改善箇所説明図

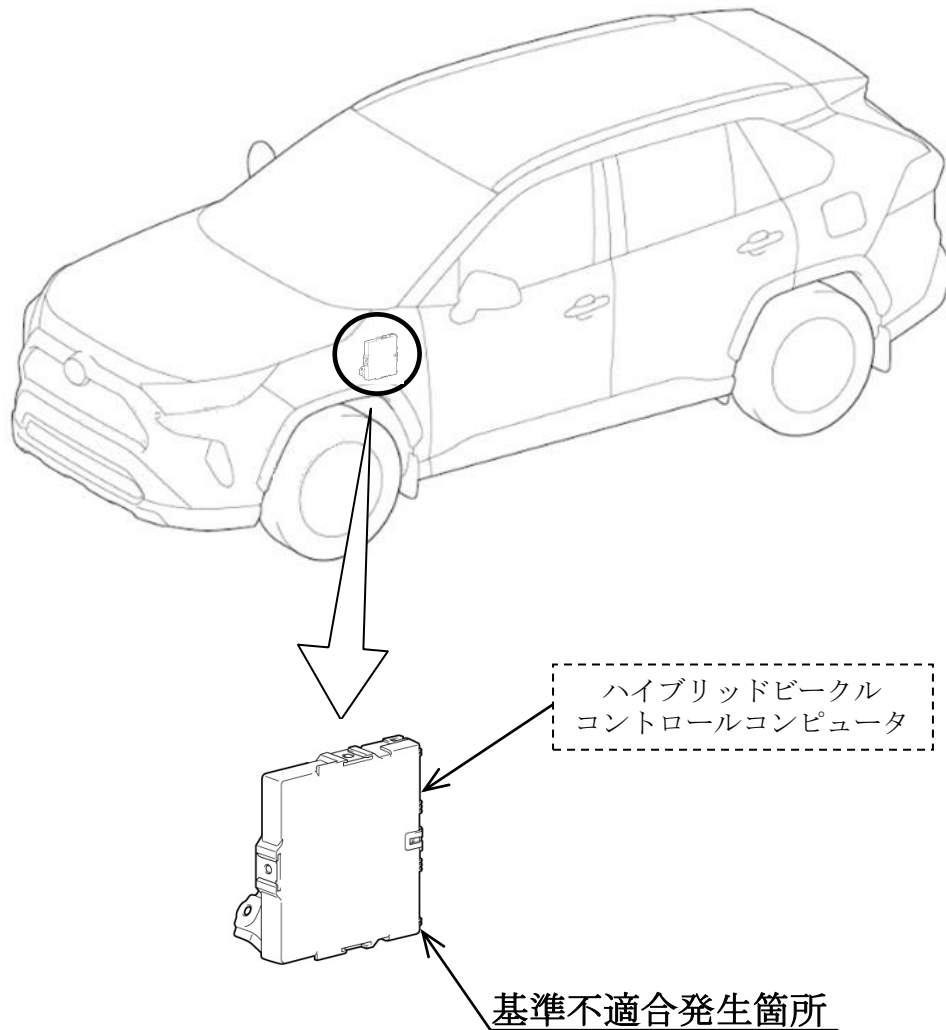
プラグインハイブリッドシステムにおいて、バッテリーの充放電制御が不適切なため、EVモードの継続使用によりバッテリー電圧が低下した際、急加速を行うと、想定以上に電圧が低下することがある。そのため、警告灯が点灯し、ハイブリッドシステムが停止するおそれがある。

全車両、ハイブリッドビークルコントロールコンピュータのプログラムを対策仕様に修正する。

識別：改善済車両には車台番号打刻位置の末尾の下に黄色ペイントを塗布する。
